AVIS DU CONSEIL DU PATRIMOINE DE MONTRÉAL SUITE À SON ASSEMBLÉE DU 11 JANVIER 2019
Le Conseil du patrimoine de Montréal est l'instance consultative de la Ville en matière de patrimoine*

Agrandissement du 2644, boulevard Gouin est

A19-AC-01

2644, boulevard Gouin est. Source : Google Maps 2019

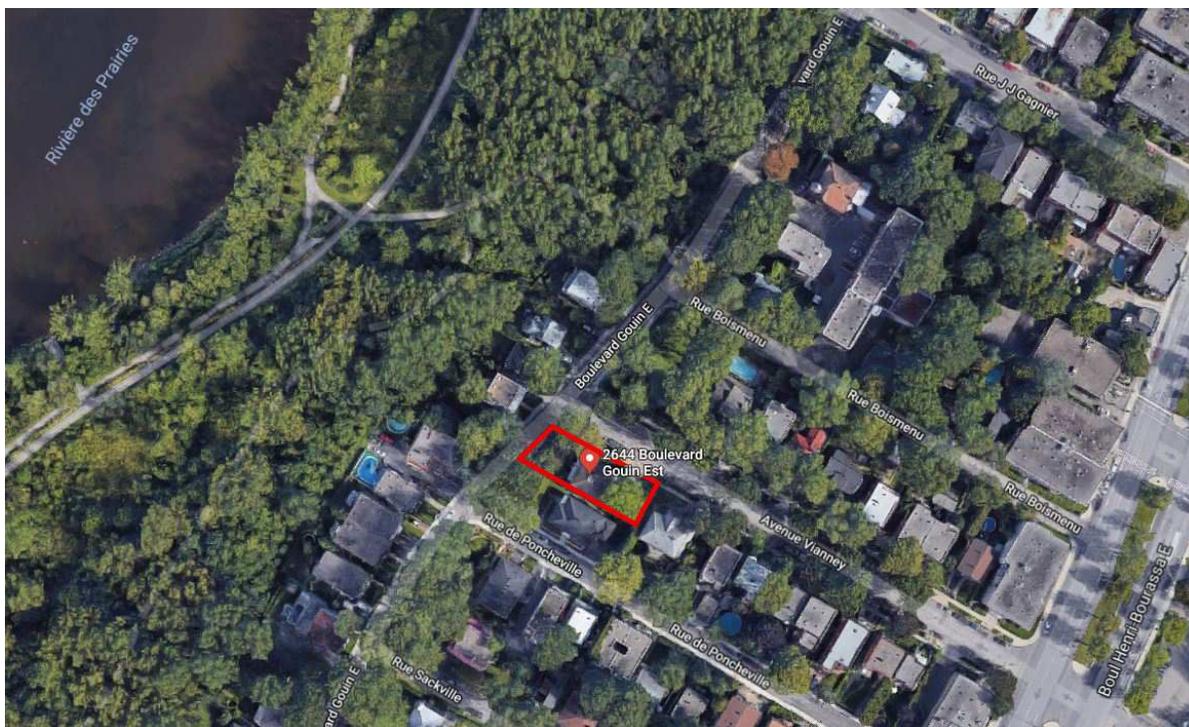
Il considère que cette résidence constitue un exemple parfait de la maison de style cubique présent au sein du site patrimonial. Pour lui, il est important de garantir la lecture du volume de la maison et de son débord de toit. Il insiste sur le fait que le projet doit être conçu pour que le toit plat de l'agrandissement s'insère en-dessous de la toiture de la maison en conservant la continuité du débord du toit à quatre versants.

Par ailleurs, le CPM recommande de clarifier le parti architectural de l'agrandissement proposé. On a l'impression qu'on se situe entre deux expressions, celle d'un volume largement vitré de type «véranda» côté cour et celle d'un agrandissement du volume de brique par un volume opaque de bois côté rue.

Le CPM est d'avis que l'agrandissement devra être perçu de façon nettement indépendante de la maison. Il recommande également de reconsidérer l'aspect aveugle de la façade du côté de l'avenue Vianney et d'accentuer le recul de cette façade par rapport à la façade latérale de la maison. Par ailleurs, le choix d'un revêtement «blanc» (qui constituera la couleur du bardage de bois de l'agrandissement) doit être étudié avec attention car l'effet visuel pourrait varier de façon importante en fonction de la nuance et du fini choisi.

Le CPM n'est pas convaincu par la méthode d'évacuation des eaux de la toiture de l'agrandissement qui est proposé. Bien qu'un dégagement soit prévu pour le déversement des eaux de la gargouille, le CPM craint que le vent ne dirige les eaux sur la façade, ce qui risquerait d'altérer le bardage de bois. Le CPM recommande plutôt d'intégrer une gouttière et une descente d'eau dissimulées dans la structure.
